COMUNE DI FERRARA

Oggetto: **PARERE** – Conferenza di servizi decisoria, Ex Art.14-Ter della Legge 241/90 e s.m.i., in Via Telematica, per l'istanza di procedimento unico ai sensi dell'art. 53 della L.R. 24/2017 e smi, per l'approvazione del progetto di potenziamento distributore carburanti esistente e relative dotazioni territoriali, sito in Ferrara, via Modena n. 112, in variante al POC. Istanza Pg. 52517- 52520-52523 Del 26/05/2020 - Pr 1160 Del 08/06/2020

**Proponente:** OIL ITALIA Srl

Prot. 6888/2021/PG OIL ITALIA SRL - Istanza di procedimento unico ai sensi dell' art. 53 della L.R. 24/2017 e smi per il progetto di potenziamento distributore carburanti esistente e relative dotazioni territoriali sito in Ferrara Via Modena n. 112

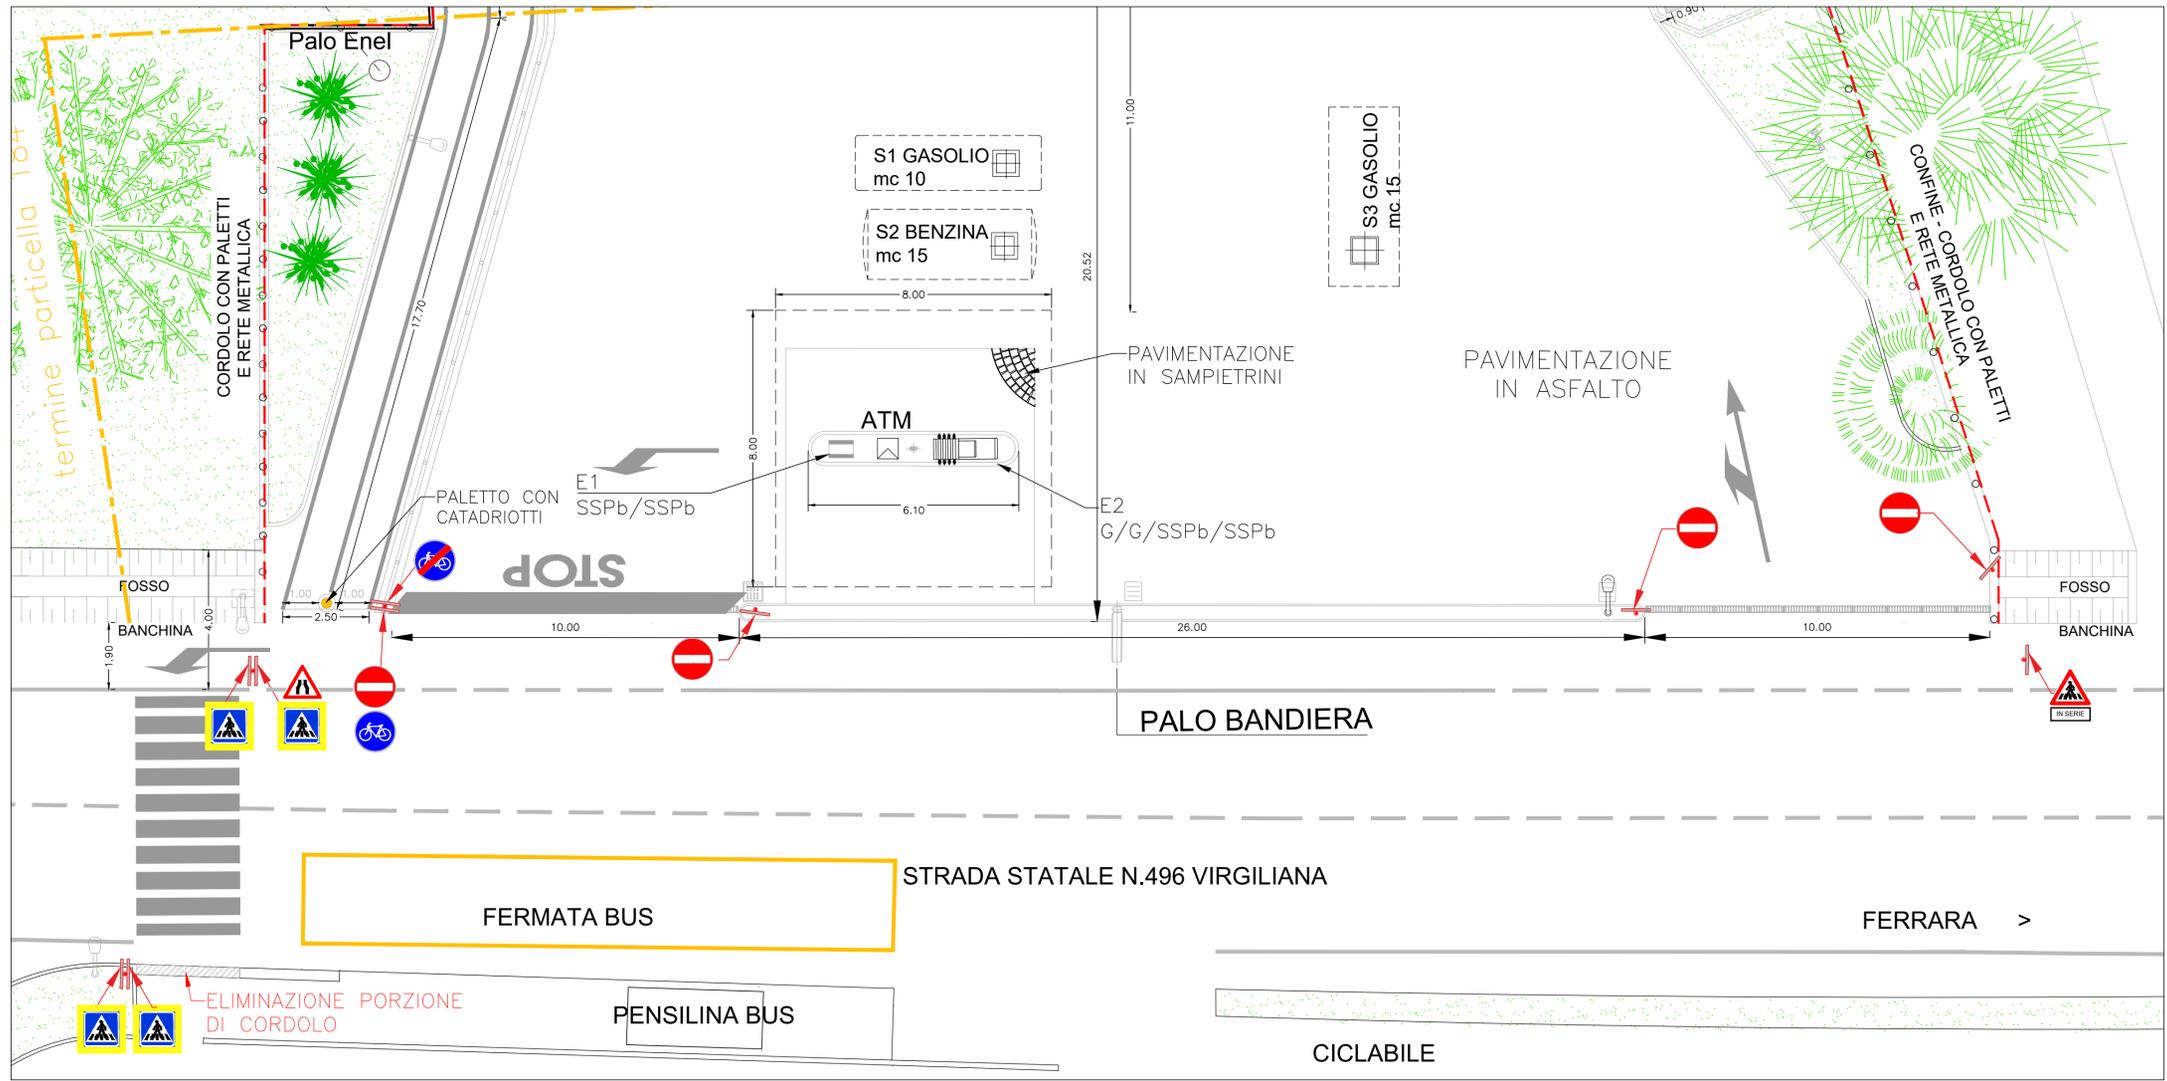
**Considerato che nella Tavola a titolo “Sviluppo delle quote altimetriche della pista ciclabile in progetto” nella quale viene indicata una linea centrale nel senso longitudinale della pista medesima (delle medesime caratteristiche di quelle indicate per i cordoli di contenimento perimetrali previsti in rilevato) che potrebbe dare adito ad errate interpretazioni;**

**considerata la mancanza di una sezione trasversale della ciclabile che evidenzi le caratteristiche di realizzo delle Tavole integrative appena consegnate;**

**tenuto conto della precedente Tavola GEN07a a titolo “Collegamento Ciclabile” già visionata che evidenziava la sezione trasversale della Ciclo/Pedonale con cordoli di contenimento solo laterali;**

**il Servizio Mobilità Traffico e Sosta ritiene di poter esprimere parere favorevole al progetto a condizione che, prima dell’inizio dei lavori, venga prodotta apposita planimetria con sezione che evidenzi le caratteristiche tecnico progettuali corrette della ciclabile da realizzare;**
